Allegato II
NOTA TECNICA

*Riscontro alle osservazioni della Provincia di
Mantova*

(lettera Prot. GE 2022/0017517 del 06 aprile 2022)

Il presente documento riporta le informazioni integrative richieste con lettera Prot. GE 2022/0017517 del 06 aprile 2022 dalla Provincia di Mantova, in merito all'Istanza di Valutazione di Impatto Ambientale ai sensi dell'art.23 del D.Lgs.152/2006 relativa al progetto HOOP® "IMPIANTO PILOTA PER LA PIROLISI DI PLASTICHE MISTE" da realizzarsi presso l'impianto di Versalis S.p.A. sito nel comune di Mantova.

Figura 1: sistema degli effluenti liquidi dell'impianto HOOP

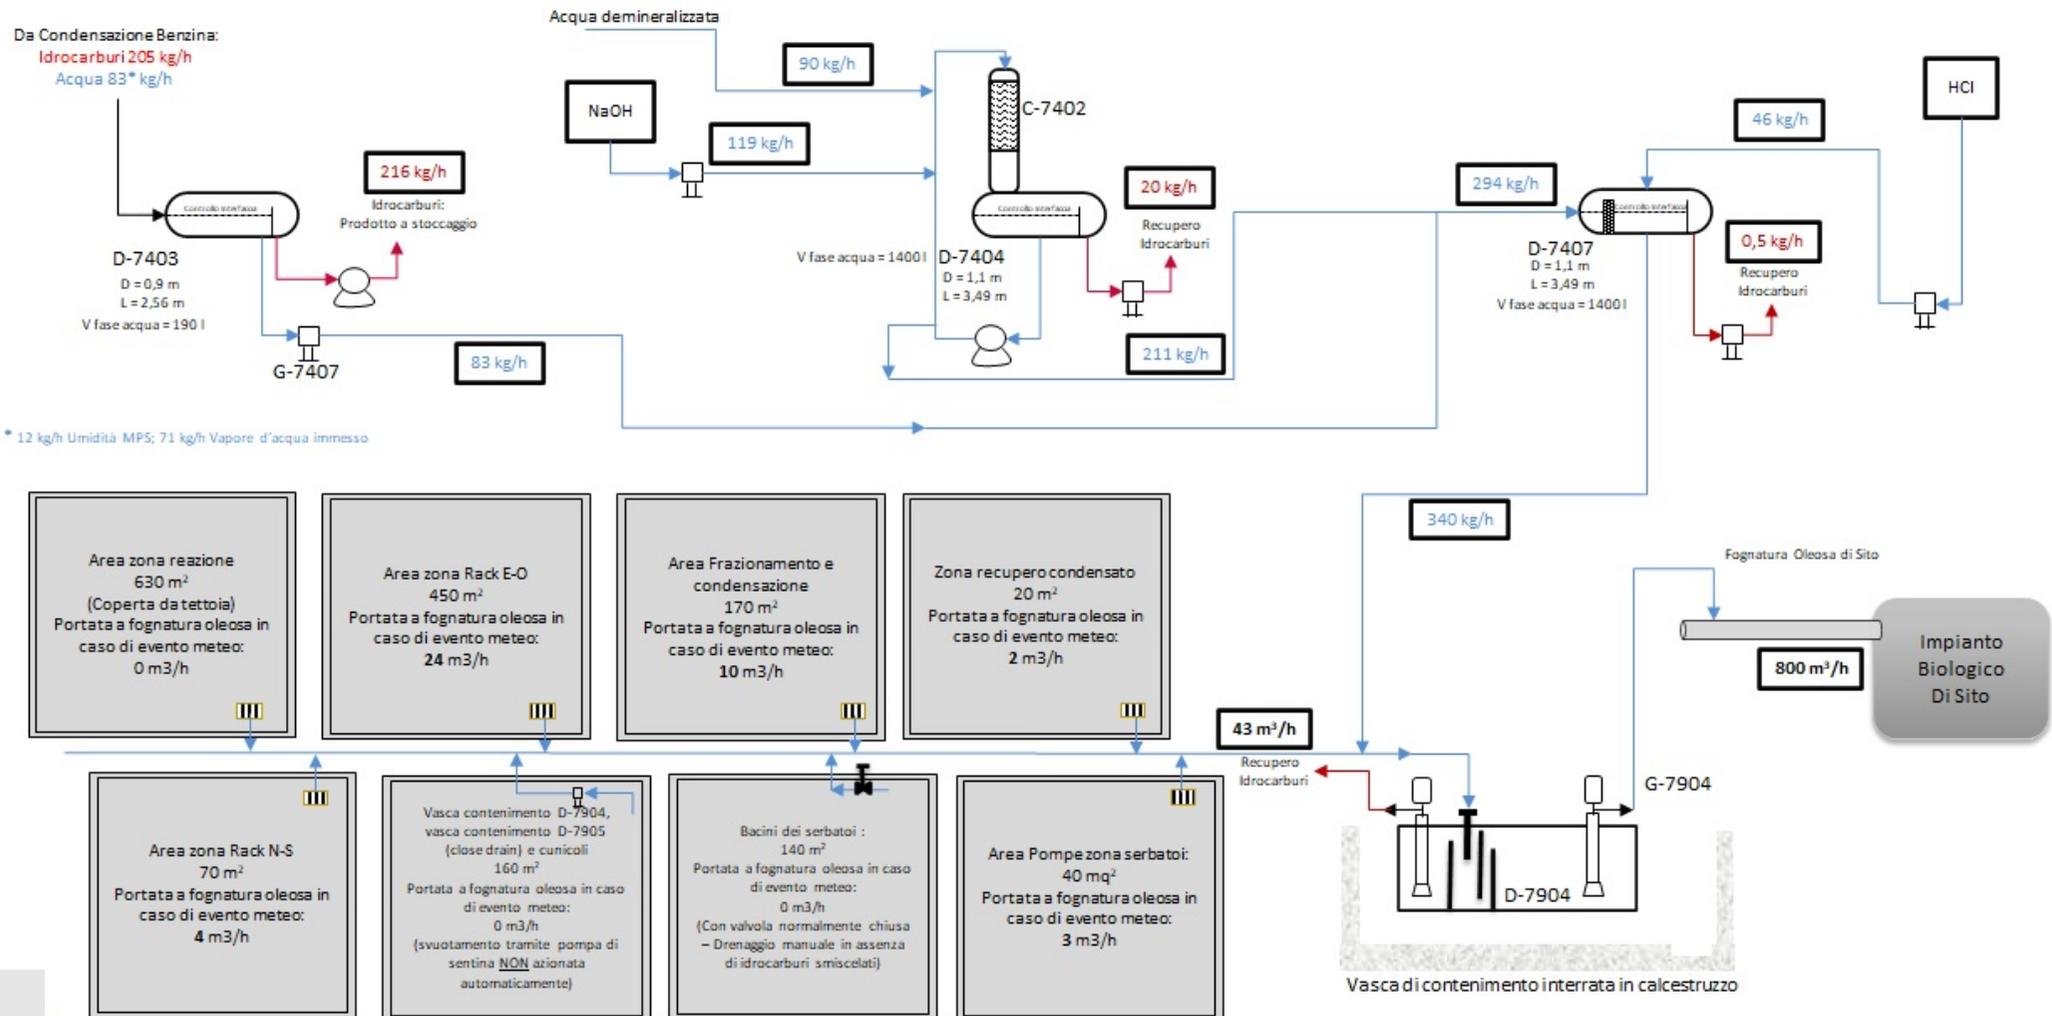
1) esplicitare le modalità di calcolo del valore di portata di 0,35 mc/h riportato a pag 122 del SIA e pag 58 del Progetto di fattibilità, indicando altresì:

estensione delle superfici delle platee sottostanti le apparecchiature di processo;

calcolo della portata meteorica proveniente dalle superfici sopracitate con pioggia con tempo di ritorno 10 anni;

la portata (mc/h) e la frequenza degli scarichi di acque reflue industriali in tempo asciutto provenienti da:

- condensatore benzina E7402,
- colonna lavaggio C 7402 (spurgo di acqua esausta),
- i drenaggi necessari per svuotare le apparecchiature,

6) *chiarire se le acque meteoriche potenzialmente inquinate provenienti dalle platee sottostanti le apparecchiature di processo sono inviate nel serbatoio D 7407 oppure nel D7904: nel primo paragrafo di pag 122 del SIA e pag 58 del Progetto di fattibilità le acqu meteoriche si uniscono a quelle di processo nel secondo serbatoio D7904, mentre nel penultimo paragrafo di pag 122 del SIA e pag 58 del Progetto di fattibilità, si evidenzia che la portata massima di progetto al primo serbatoio D7407 viene calcolata considerando anche le acque meteoriche;*

7) *riportare, nella tavola corrispondente, l'immissione delle acque meteoriche provenienti dalle platee sottostanti le apparecchiature di processo nel serbatoio di cui al punto precedente;*

In figura 1 si riporta uno schema che illustra come è stata determinata la portata di 0,35 mc/h, precisando che si tratta della portata media continua alla massima capacità.

Lo schema indica:

- I valori medi orari alle condizioni massimo carico dell'impianto.
- Le portate di pioggia indicate si riferiscono al dato di dimensionamento della fognatura (53,28 mm/h evento con Tr di 50 anni).
- Scarico condensatore benzine: 83 kg/h di acque in modo continuo.
- Scarico colonna lavaggi C-7402: 211 kg/h di acque alcaline, in modo continuo
- Drenaggi necessari: 190 litri da D-7403; 1400 litri da D-7404; 1400 litri da D-7407 e circuiti (tubazioni, pompe strumenti) collegati 1 volta all'anno per la fermata dell'impianto (manutenzione programmata) tutto il volume e 1 volta per ciascuna delle tre utenze ogni anno, per esigenze manutentive (manutenzione per eventuale guasto oppure per verifica dello stato).

La corrente di acque potenzialmente inquinate è costituita da acque raccolte su piazzali in cemento e convogliati, tramite caditoie e cunicoli, alla fognatura oleosa. Le aree convogliate sono 8. Nello schema sono identificate con l'estensione e la portata che si determina in condizioni di dimensionamento del sistema della fognatura oleosa di reparto.

La portata massima che si può determinare sul terminale che fa capo alla vasca D-7904 è di 43 mc/h in aggiunta ai circa 0,35 mc/h di acqua oleose continuamente prodottesi

Le acque meteoriche non transitano dal separatore D-7407. Esse vengono convogliate direttamente alla vasca terminale D-7904, come rappresentato nello schema di **Figura 1**.

Nello schema sono indicate le portate di acque meteoriche che insistono su aree convogliate potenzialmente inquinate.
